## **Herøy og Ulstein kommuner Møre og Romsdal – Uttalelse til varsel om oppstart av detaljregulering for utbedring og omlegging av farleder i Ulsteinfjorden – Svædet – Kyrkjefluda og Skinnabrokleia**

## Herøy og Ulstein kommune - detaljregulering - reguleringsplan - utbetring og omlegging av farleier i Ulsteinfjorden - fråsegn til oppstart

## Ulstein og Herøy kommunar Utbetring av farleia frå Herøy til Ålesund med utdjuping - Kystverket Oppstart av reguleringsplan

## **Varsel av planoppstart - reguleringsplanar for Skinnbrokleia og Kyrkjefluda-Svædet i Ulstein og Herøy kommune**

#### **Skinnbrokleia**

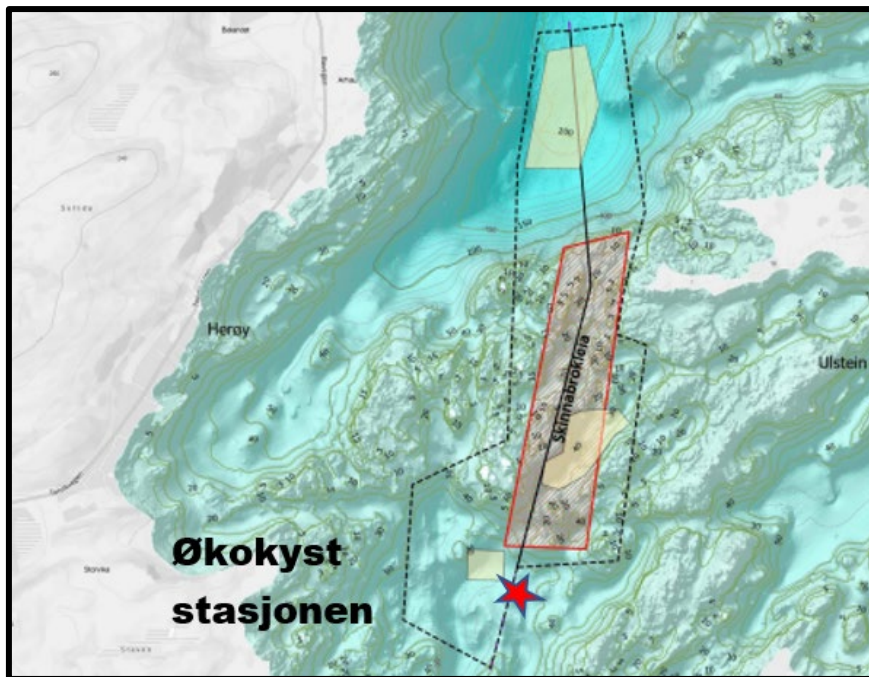
Ved denne lokaliteten utfører RMS målingar og prøvetaking i sjøen og på botnen regelmessig i samarbeid med NIVA, som del av Miljødirektoratet sitt kystovervakingssystem, Økokyst. Frå vår side ynskjer vi minst mogeleg spreieing og resuspendering av sediment.

Kartet nedanfor syner omtrentleg posisjon for Skinnbrokleia målestasjonen for vassprøver, 1g/mnd. Me ynskjer tilgang til målestasjon under anleggsperioda. I tillegg har me målestasjonar i Ulsteinfjorden / Vattøya / Håkonsholmen.

Me ser det som viktig at det vert utgreidd om utdjupinga vil få følgjer for vassutskiftinga på denne stasjonen, og om den i så fall evt. bør flyttast.

Under arbeidets gang anmodar me om ei form for varsling av sprenging og mudring, slik at me kan unngå slike dagar og å få forureining i vassprøvene.

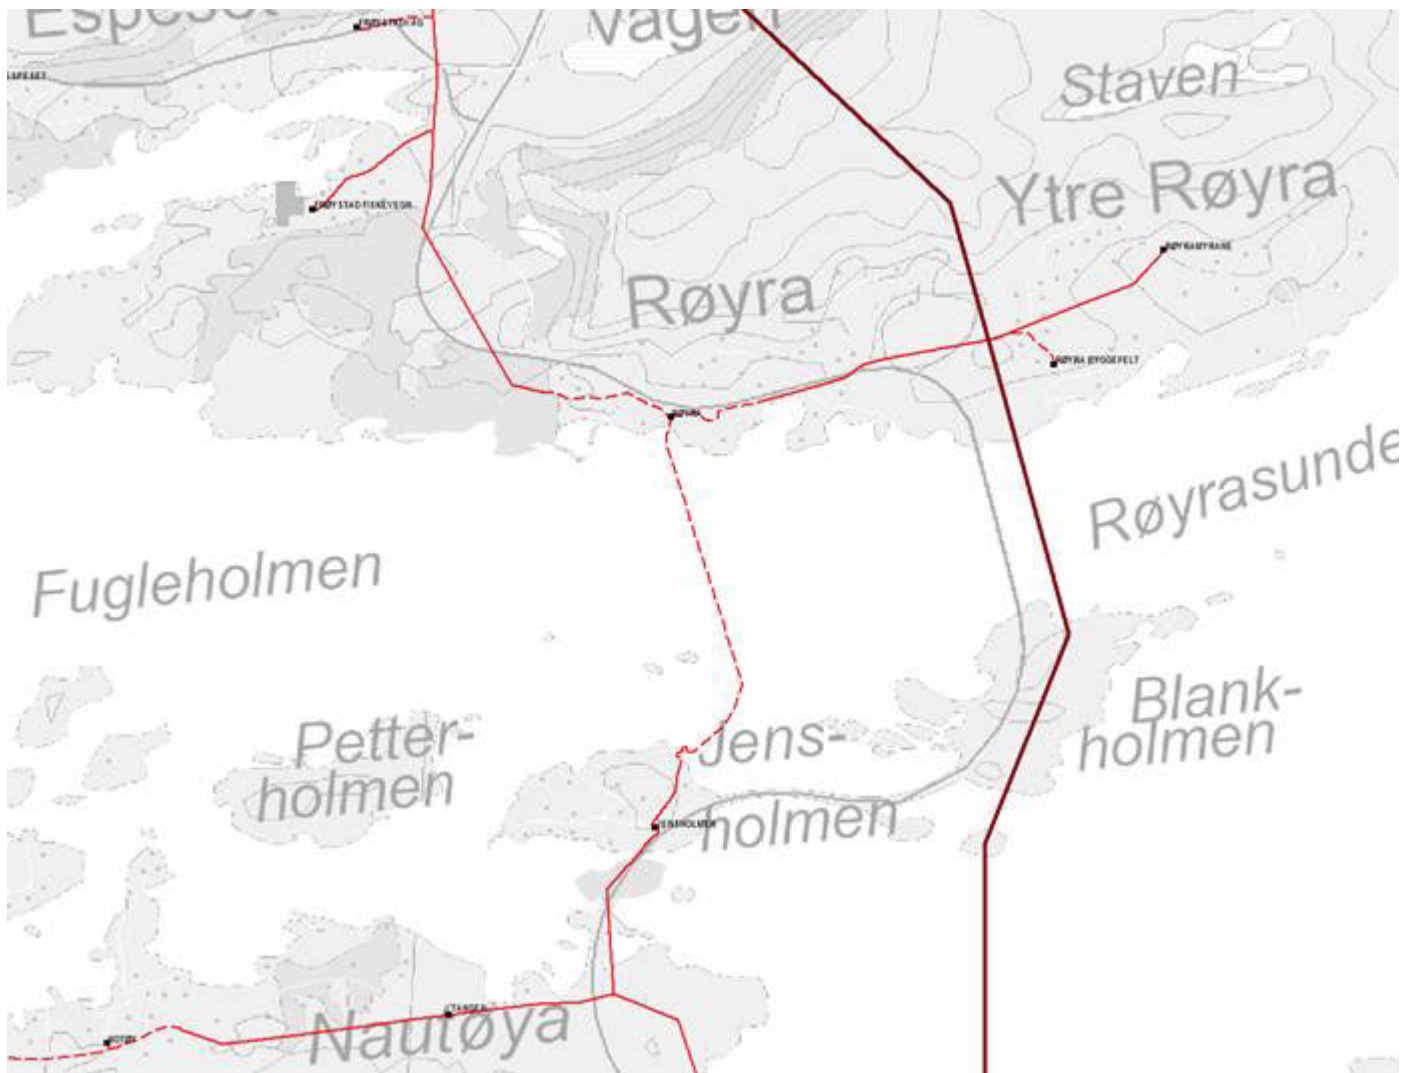
Mørenett har ingen anlegg i dette området, se kart:

Når det gjelder resten av området er kun helt i syd vi krysser «leia» med en 66 kV luftlinje (hel brun linje) og en 22 kV sjøkabel (stiplet rød) .
